Commission économique pour l'Europe**Comité des transports intérieurs****Forum mondial de l'harmonisation des Règlements
concernant les véhicules****191^e session**

Accord de 1958 :**Examen de projets d'amendements****à des Règlements ONU existants,****soumis par le GRSP****Proposition de série 02 d'amendements
au Règlement ONU n° 134
(Véhicules à hydrogène)****Communication du Groupe de travail de la sécurité passive***

Figure 1

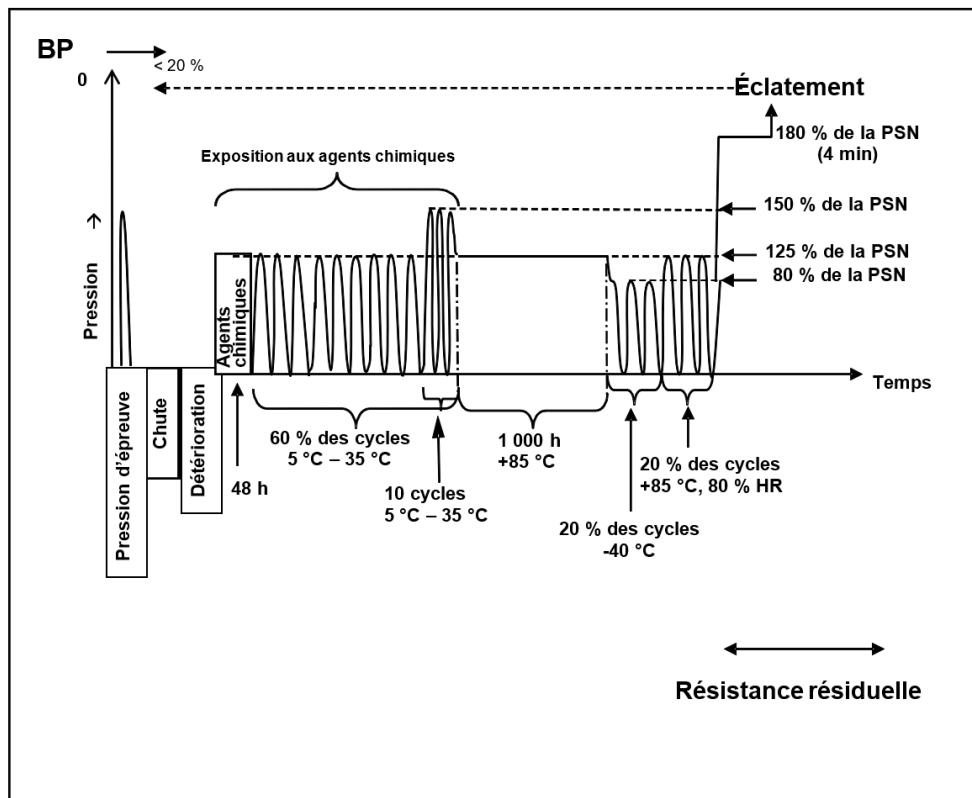
Le réservoir ne doit présenter aucune fuite pendant les essais décrits à la figure 1 ; ces essais sont menés de manière séquentielle sur un seul et même réservoir. Les procédures d'essai applicables sont définies en détail au paragraphe 3 de l'annexe 3.

Figure 2
Essai de vérification des caractéristiques attendues en utilisation sur route
(essais pneumatiques)

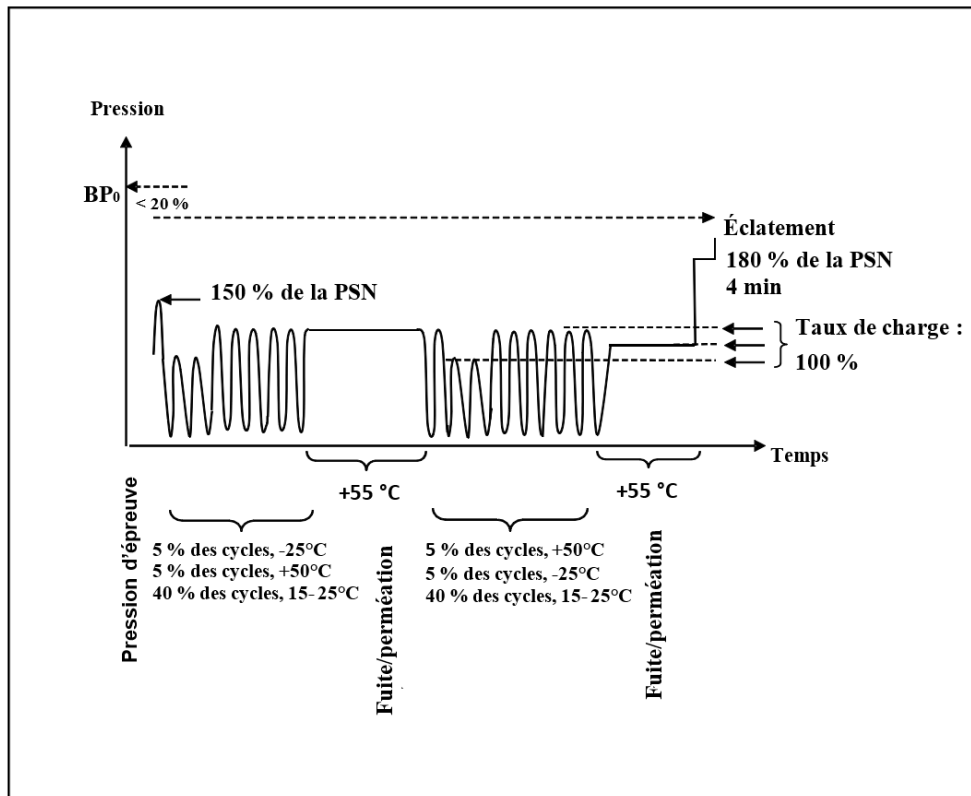
- Pendant l'essai, le système de stockage d'hydrogène comprimé ne doit pas présenter de fuite et les dispositifs de fermeture primaire doivent rester fonctionnels.

Figure 3
Description générale des impulsions d'essai

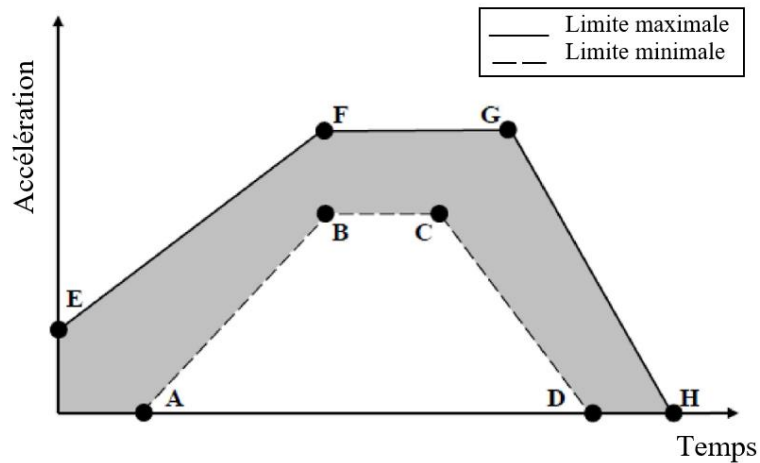
Les impulsions d'essai doivent être comprises entre les limites minimale et maximale conformément aux valeurs des tableaux 3 à 5. Un niveau de choc plus élevé ou une durée plus longue que ceux prescrits aux tableaux 3 à 5 peuvent être appliqués si le constructeur le recommande.

Figure 1
Orientations de chute

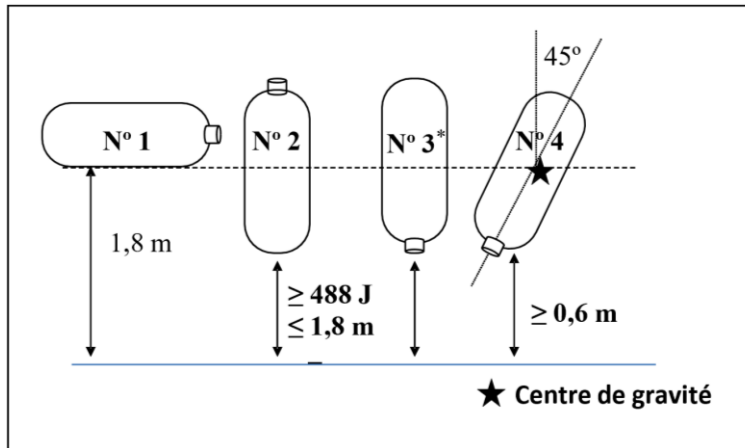
- iv) Chute selon un angle de 45° par rapport à la verticale, l'embase de fixation de la vanne d'arrêt étant le point bas, le centre de gravité du réservoir étant situé à 1,8 m au-dessus du sol et l'extrémité inférieure (point bas) du réservoir au minimum à 0,6 m du sol. Si cette dernière condition n'est pas satisfaite, il convient de modifier l'angle de chute

en conséquence tout en respectant le critère concernant la hauteur du centre de gravité. Dans le cas d'un réservoir non axisymétrique, l'axe passant par l'embase de fixation de la vanne d'arrêt et le centre de gravité du réservoir doit former un angle de 45° par rapport à la verticale et l'embase de la vanne d'arrêt doit être le point bas.

Les quatre orientations de chute sont illustrées à la figure 1.

Figure 2
Diagramme de décision : essai de détérioration de surface

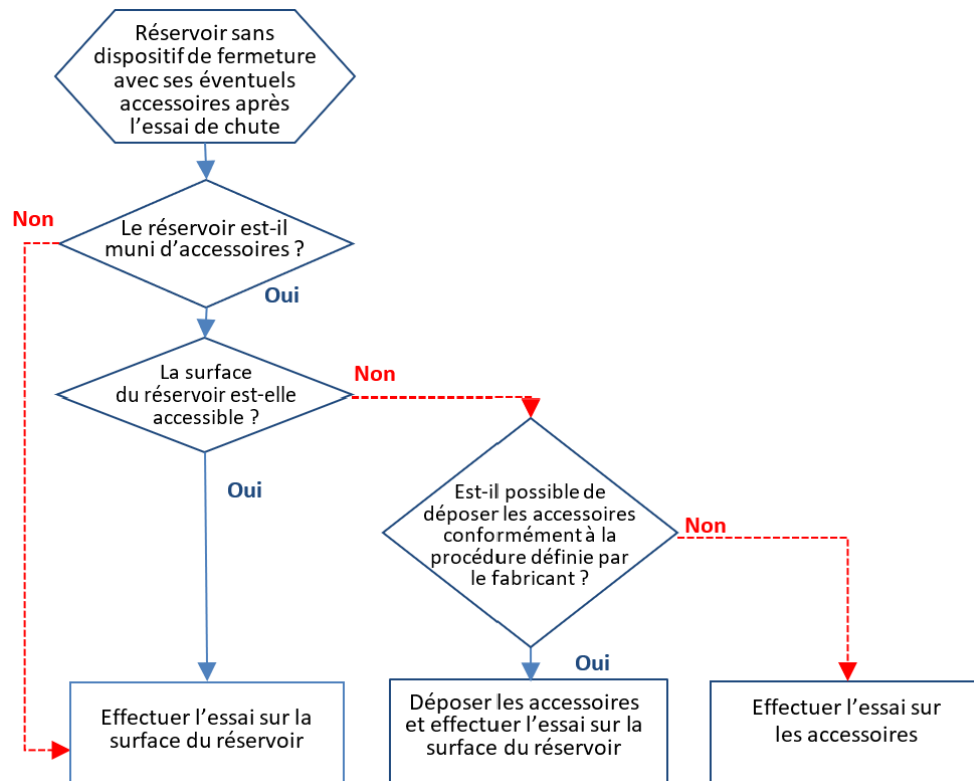
S'il est possible de démonter les accessoires conformément à la procédure définie par le fabricant, ceux-ci doivent être déposés. On procède ensuite aux essais sur la surface de la chambre du réservoir soumise à la pression.

Dans le cas contraire, les essais doivent être effectués sur la surface des accessoires, comme illustré à la figure 2.

Figure 4

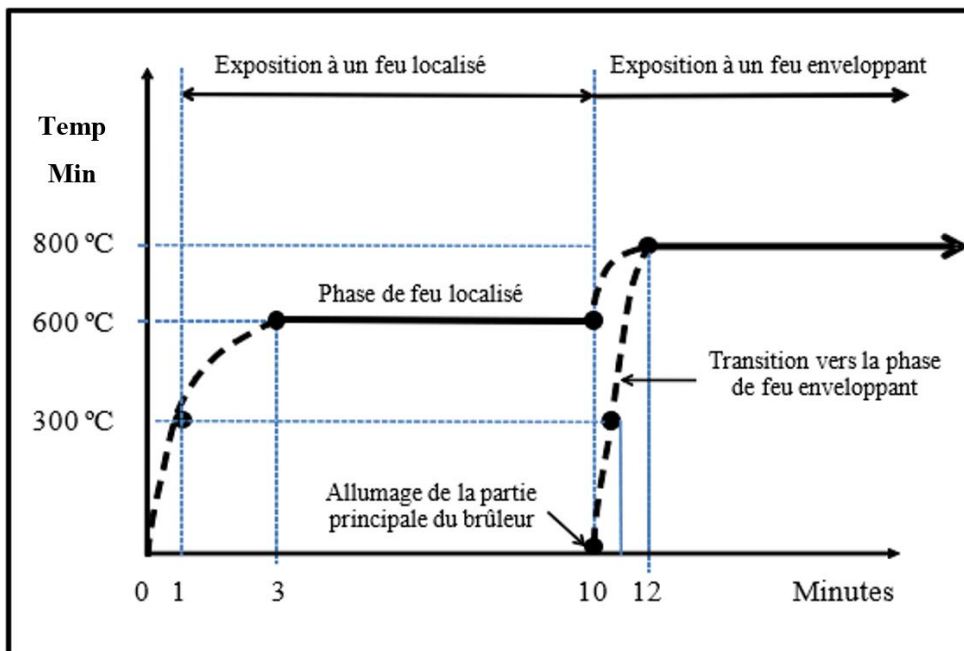
- b) Le débit de fuite maximal admissible, qui est de 0,005 mg/s (3,6 Nml/min), correspond à la formation d'environ 2 030 bulles de 1,5 mm de diamètre (taille typique) par minute. Même avec des bulles beaucoup plus grandes, la fuite doit être aisément détectable. Pour un diamètre de 6 mm, c'est-à-dire particulièrement grand, on observerait la formation d'environ 32 bulles par minute.
5. Procédures d'essai de feu localisé/enveloppant en deux phases (voir le paragraphe 5.4 du présent Règlement)
- L'essai se déroule en deux temps : une phase de feu localisé suivie d'une phase de feu enveloppant, comme décrit à la figure 4.

Figure 5

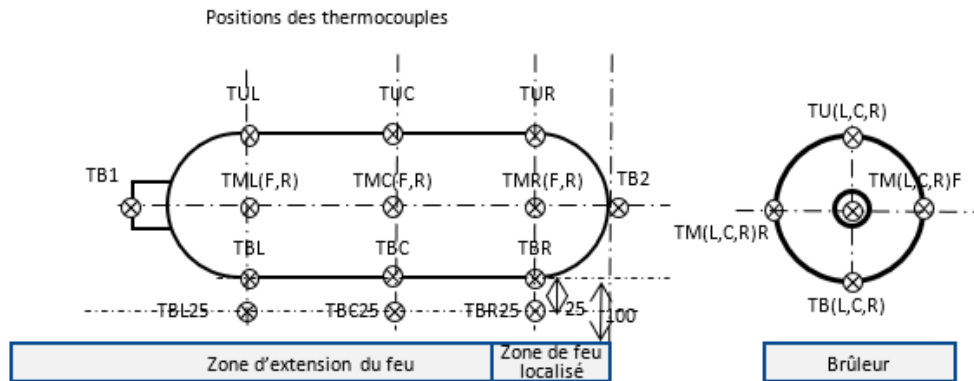
La figure 5 présente une situation courante dans laquelle un réservoir est protégé par un TPRD à une extrémité (à gauche), la zone de feu localisé étant située à l'autre extrémité (à droite). Les températures de surface sont mesurées en trois emplacements le long du réservoir d'essai préalable, sur le dessus, à mi-hauteur et sur le dessous. Le premier emplacement se trouve à l'extrémité droite de la partie cylindrique, au centre de la zone de feu localisé ; le second et le troisième se trouvent au centre et à l'extrémité gauche de la partie cylindrique, ces deux derniers étant situés dans la zone d'extension du feu.

Figure 8
Montage du réservoir cylindrique

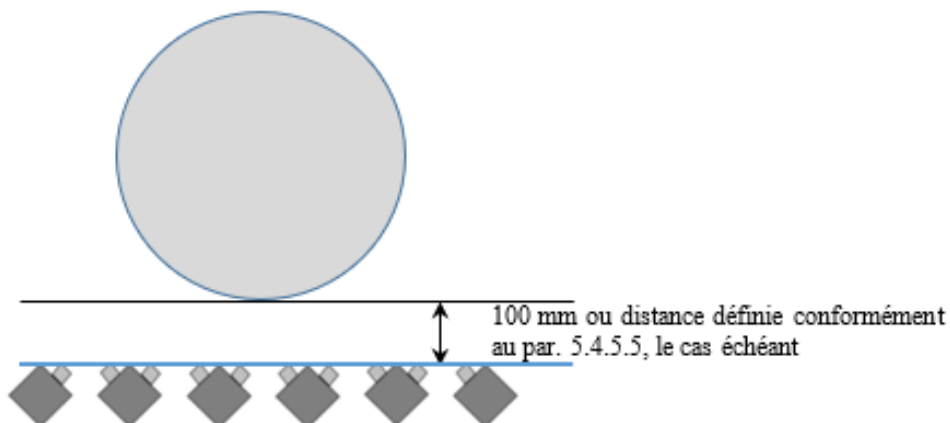
Le système de stockage d'hydrogène comprimé doit être installé au-dessus du brûleur à la hauteur définie au paragraphe 5.4 de l'annexe 3 et positionné de manière que les buses des deux rampes centrales soient dirigées vers le centre de la partie inférieure du système de stockage. Les figures 8 et 9 illustrent des exemples de montage de réservoirs cylindrique et modulaire, respectivement.
